原子力災害対策指針及び関係規則類の改正案に対する 意見募集の結果について (緊急時活動レベル (EAL) の見直し)

令和 2 年 2 月 5 日
原子力規制庁

原子力災害対策指針（改正案）及び原子力災害対策特別措置法に基づき原子力防災管理者が通報すべき事象等に関する規則類の一部を改正する規則（案）等に関する提出意見とこれに対する考え方（案）

① 「原子炉停止機能の異常」の見直し

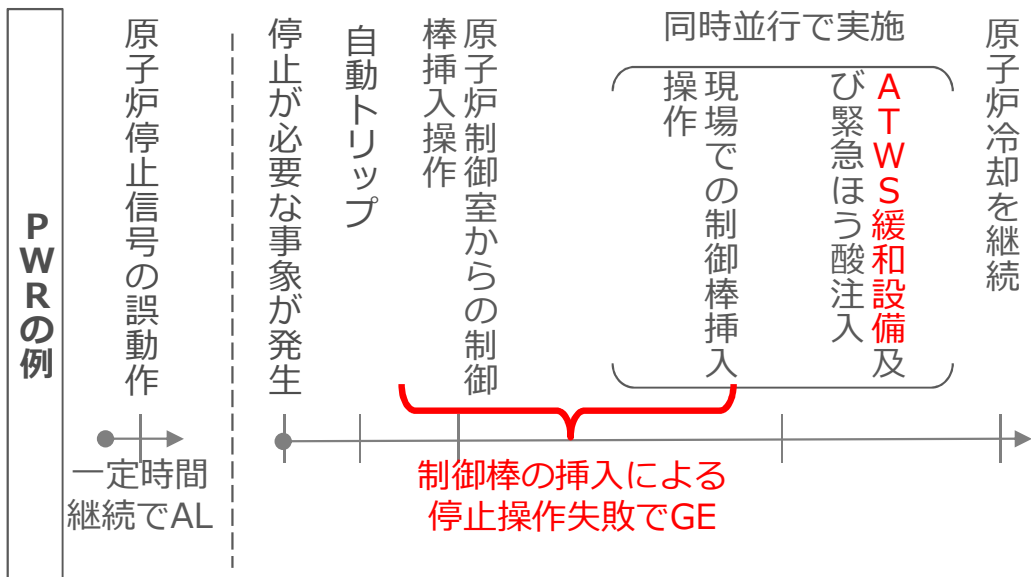
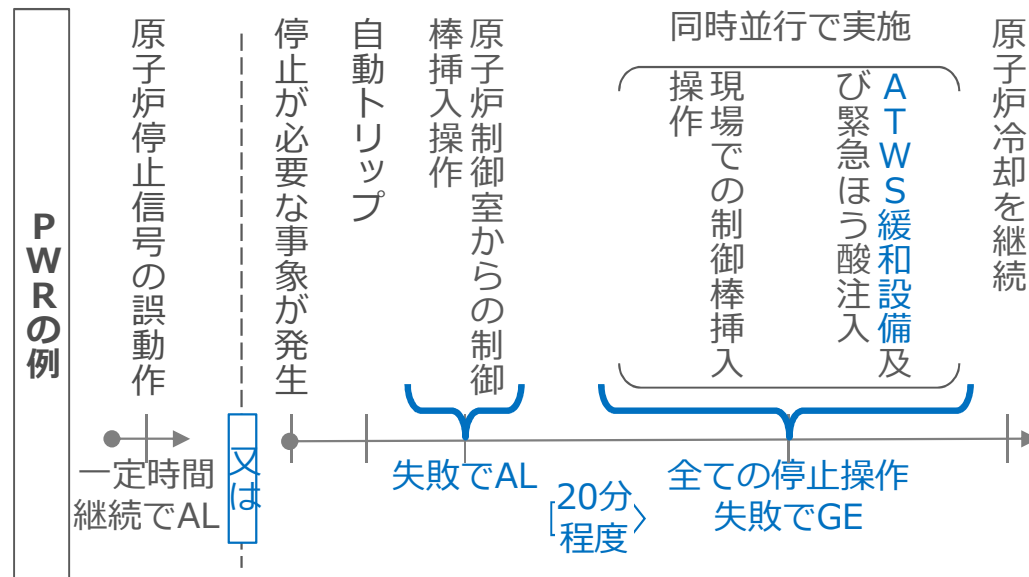
- 原子炉停止機能は、制御棒の挿入による停止操作のみを考慮しているが、新規基準で追加した**ATWS緩和設備等が考慮されていない。**

○AL

③ 「原子炉冷却機能の異常（冷却材の漏えい）」の見直し

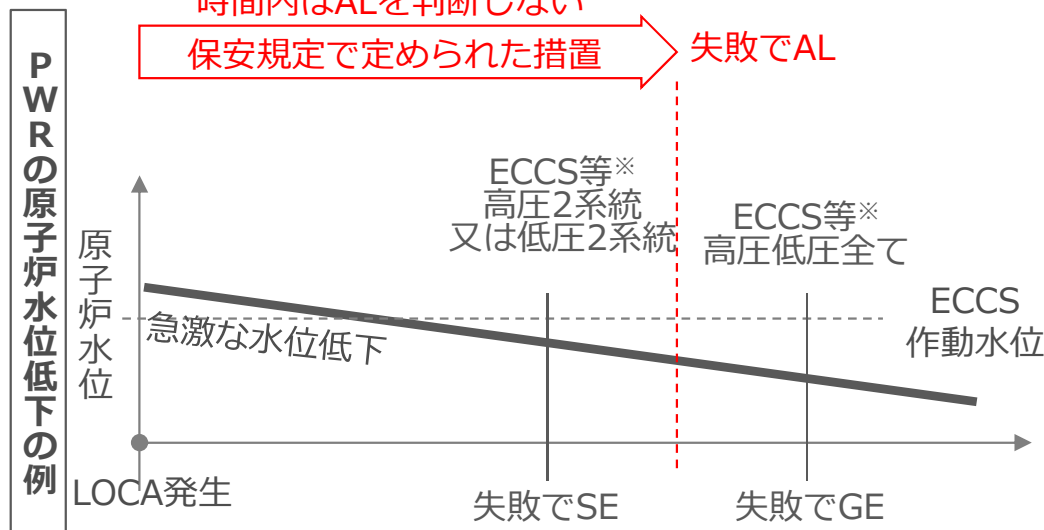
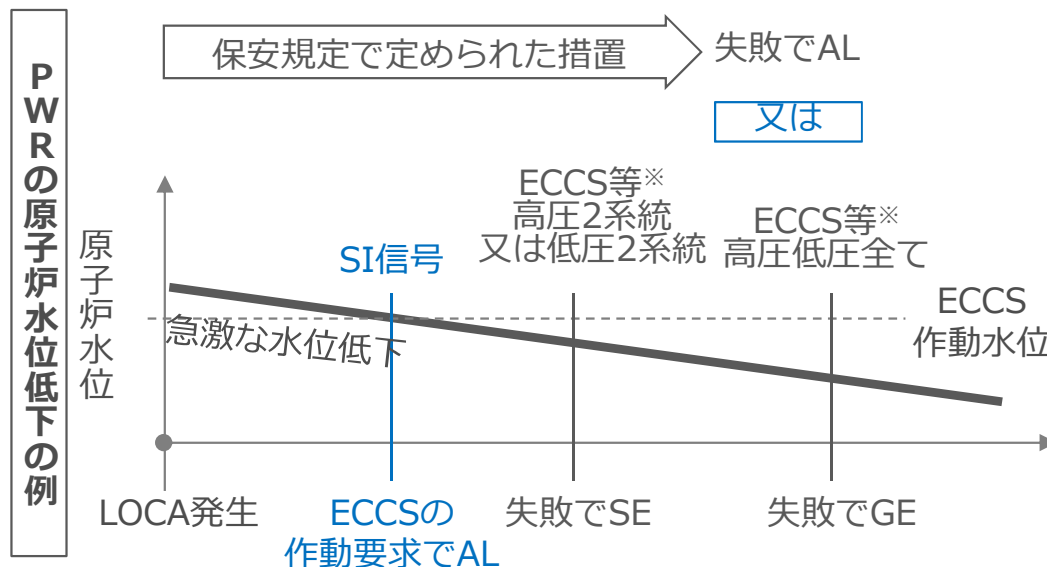
ECCS及び原子炉隔離時冷却系に係る装置(DB設備)のほか、重大事故防止のための設備（実用発電用原子炉及びその附属施設の位置、構造及び設備の基準に関する規則第2条第2項第14号に規定する重大事故等対処設備）及び原子力事業者が自主的に設けているものであって、DB設備と同程度の能力（吐出圧力及び容量）を有する設備をいう。

- 漏えい量が多い場合を考慮し、**非常用炉心冷却装置(ECCS)の作動要求(ECCSの作動が必要となる漏えいが発生した場合)で判断する。**
- なお、ECCSの作動要求によるALの判断は、「単一障壁の喪失又は喪失可能性<AL42>」の原子炉冷却系障壁が喪失と同条件になりALの判断として整合している。
- 現状のALの判断は残すこととする。

④ 「電源供給機能の異常」の見直し

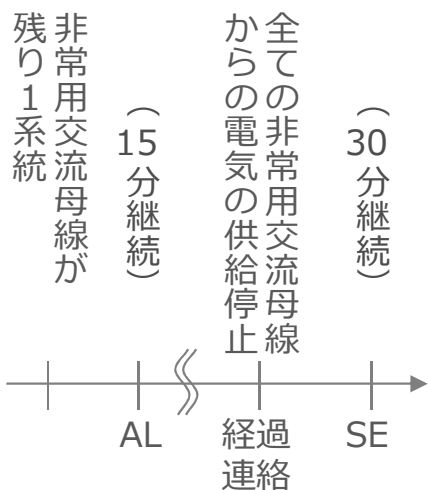
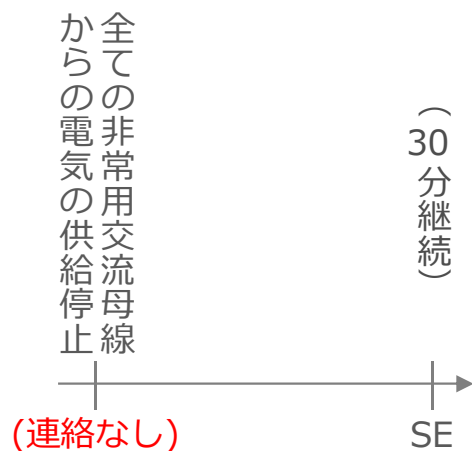
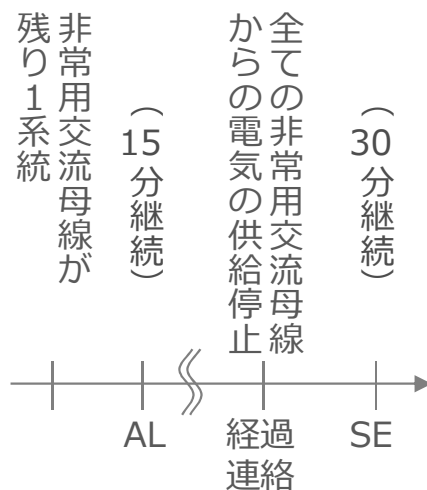
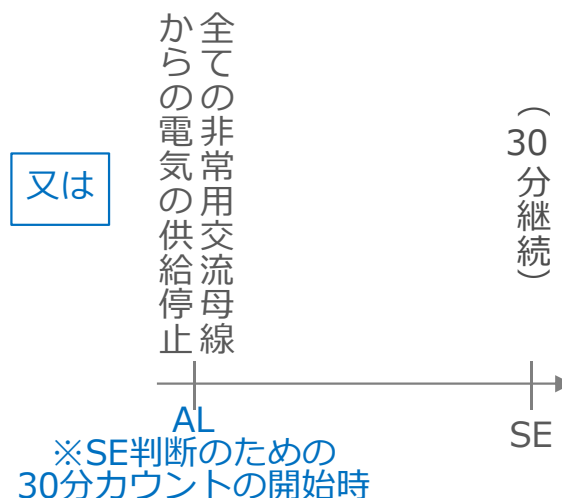
- 警戒事態の判断基準は「全ての非常用交流母線からの電気の供給が1系統のみとなった場合で当該母線への電気の供給が1つの電源のみとなり、その状態が15分以上継続すること」とされている。
- 他方、段階を踏まず全ての非常用交流母線からの電気の供給停止に至った場合のAL判断基準が不明確であり、ALの判断をせず30分継続でSEの判断をする場合や、1系統と同様に15分継続でALの判断をする場合がある。

○AL
